Pratica ARPAE – AAC Metropolitana n. 20530/2021

PROCEDURA VAS/ValSAT art. 18 LR 24/2017

Istruttoria di VAS/ValSAT sull'Accordo di Programma ex art. 60 L.R. 24/2017, in attuazione dell'Accordo Territoriale "Polo funzionale di Altedo - San Pietro in Casale Area ex zuccherificio"

RELAZIONE ISTRUTTORIA

SCENARIO 2 – BARRIERA ACUSTICA

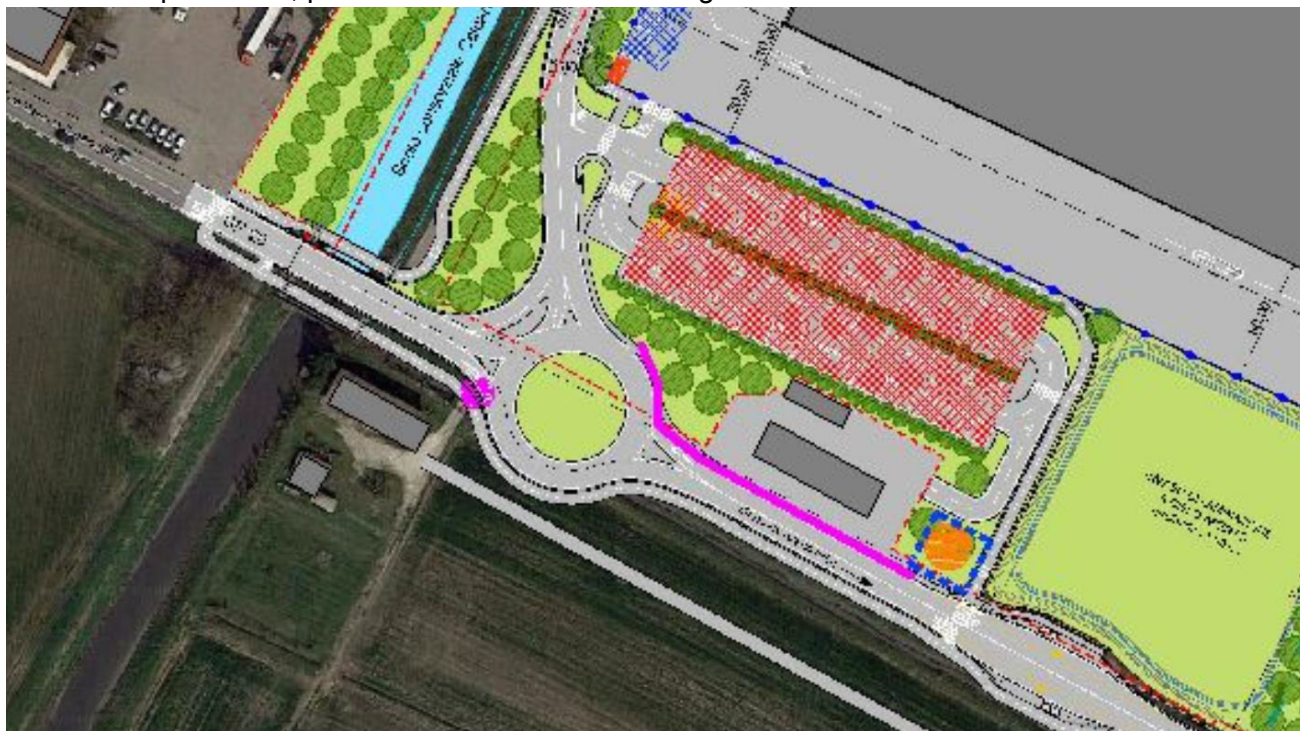
Visto il ridotto margine tra i livelli stimati al ricettore e i limiti di fascia, margine minore dell'incertezza della modellistica previsionale, è stato individuato un intervento di tipo 2. consistente nell'installazione di una barriera fonoassorbente prospiciente al ricettore di lunghezza pari a circa 90

m e altezza pari a 4 m, posizionata come indicato in figura.

In merito al rumore, la valutazione evidenzia valori nettamente sopra soglia per il recettore condominiale confinante con l'ambito, lungo la SP20. Si prende atto dell'esistenza di una Scrittura Privata con cui gli inquilini/residenti/proprietari dell'edificio hanno accettato l'inserimento della barriera acustica (scenario 2, unica misura di mitigazione accettabile) e la modifica dell'accesso carrabile (con passaggio dal parcheggio pubblico sul retro dell'edificio) a fronte di alcune migliorie da apportare all'edificio, a carico del proponente.

Per valutare compiutamente l'efficacia della barriera acustica sono stati inseriti due nuovi punti di verifica in corrispondenza della residenza, uno lungo la facciata est e uno lungo la facciata ovest. L'installazione della barriera acustica risolve, a livello previsionale, le potenziali non conformità con un adeguato margine di sicurezza.
